**VOLVO**

# VERKSTADS- MEDDELANDE

## PERSONVAGNAR

BETR.	PRODUKT
SPECIALVERKTYG	P
999 2899	GRUPP
	08
	NR
DATUM	
Mars 1974	62

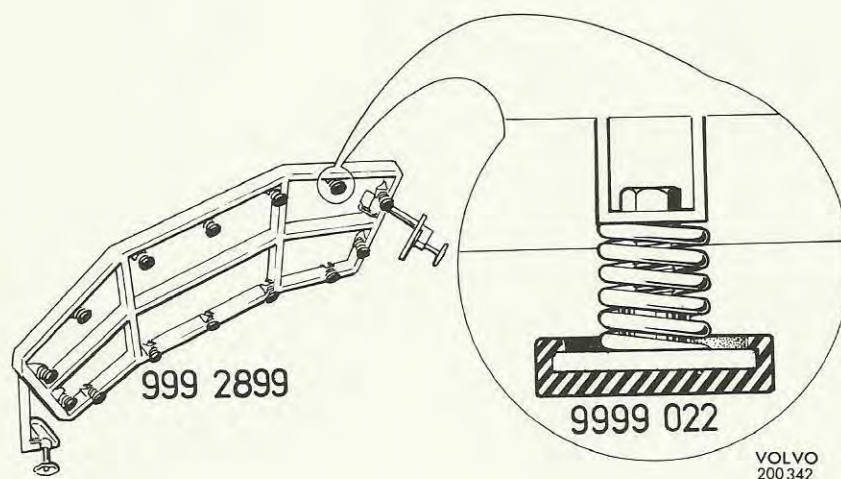
Till tryckfötterna på vindrutefixtur 999 2899 har framtagits gummikåpor som ersätter de limmade gummiplattorna.

Vid byte till gummikåpor måste detta ske på samtliga tryckfötter.

1. Skrapa bort och gör rent tryckfötterna från gummirester.
2. Montera gummikåpor på samtliga (14 st) tryckfötter.

Placera fixturen i rätt läge på en monterad vindruta. Kontrollera och justera vid behov tryckfötterna, genom att vrida dessa, så att samtliga får lika anliggning mot vindrutan.

OBS! Tryckfötterna får aldrig justeras, så att skruven går igenom metalldelen på foten.
